Lo scrivente [redacted] proprietario dell'immobile sito in Venaria Reale (TO), via [redacted]
[redacted] collocato nell'area urbanistica Bg1 del PRG e nella Scheda di approfondimento normativo P3.2 (C3 n. 12 Area mista) del Piano d'Area, preso atto della documentazione della III^a Variante al Piano d'Area del Parco La Mandria

presenta osservazione

OGGETTO: OSSERVAZIONE ALLA III Variante al Piano d'Area del Parco Naturale La Mandria
adottata con Deliberazione del Consiglio n. 8 del 22.03.2024

OSSERVAZIONI alla III° Variante al Piano d'area del Parco Naturale la MANDRIA

Gora dei Ronchi - Ramo Martiny
Schema e sezioni imbocco tratto intubato Consorzio Artico

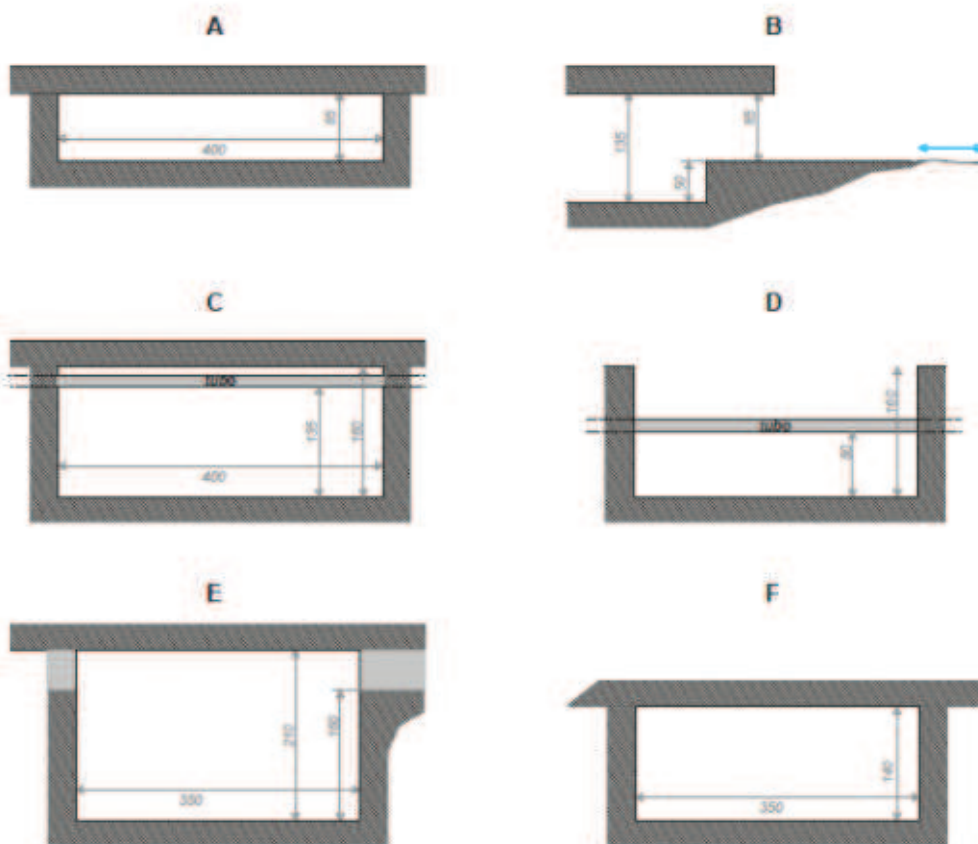
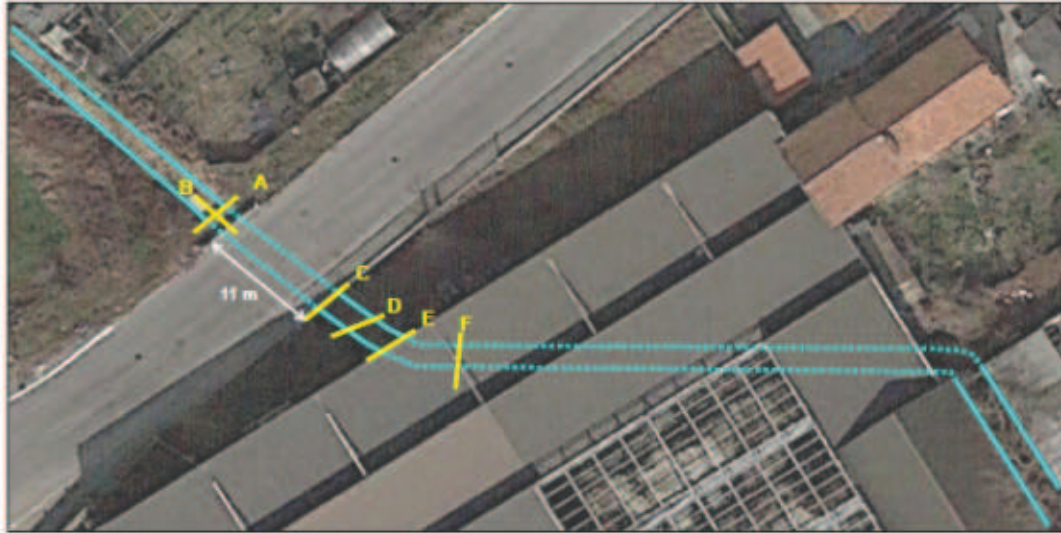
3. Ripresa fotografica del tratto della Gora coperto all'imbocco del Consorzio Artico, con riferimento allo schema di seguito, che rappresenta i rilievi delle sezioni di deflusso del canale. La sezione minore (grafici A e B) è in grado di smaltire una portata massima calcolata speditivamente pari a circa 6 mc/sec.

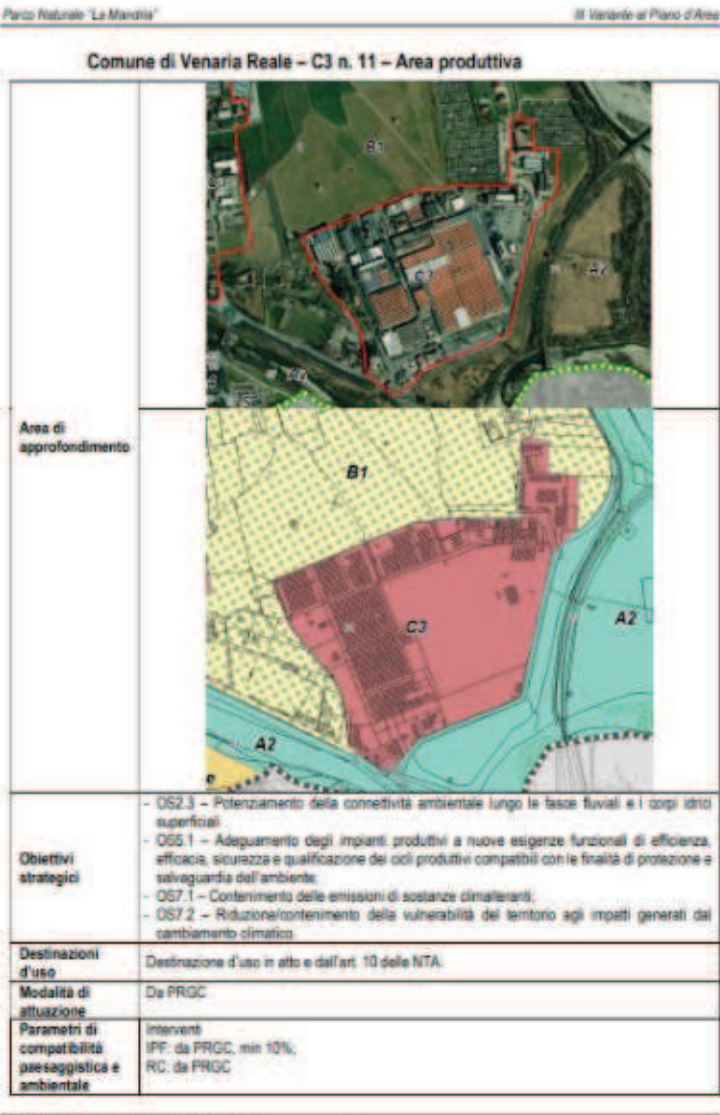
Alla luce dello studio eseguito, la situazione prescrittiva dell'area produttiva del Consorzio Artico, classificata in Classe IIb₇ della Carta di sintesi del PRG la cui normativa d'area prevede la realizzazione di un'opera idraulica con effetto scolmante delle portate di piena della Gora dei Ronchi-Ramo Martiny che attraversa il complesso, può essere rivista sulla base dei nuovi elementi illustrati.

Più precisamente, si può responsabilmente considerare che l'insieme delle opere idrauliche di miglioria dei deflussi di piena realizzate nel periodo successivo al PRG del 2005 abbiano raggiunto l'effetto di scolmare le acque di piena della Gora dei Ronchi-Ramo Martiny che attraversa l'area produttiva Consorzio Artico. In tal modo assolvendo alla prescrizione di cui al punto f della Scheda area normativa Bg1 del PRG.

Una presa d'atto dell'Amministrazione comunale ai sensi del punto 7 della Nota tecnica alla Circolare 7/LAP può ritenersi la procedura valida ai fini di un utilizzo urbanistico come previsto dal PRG.
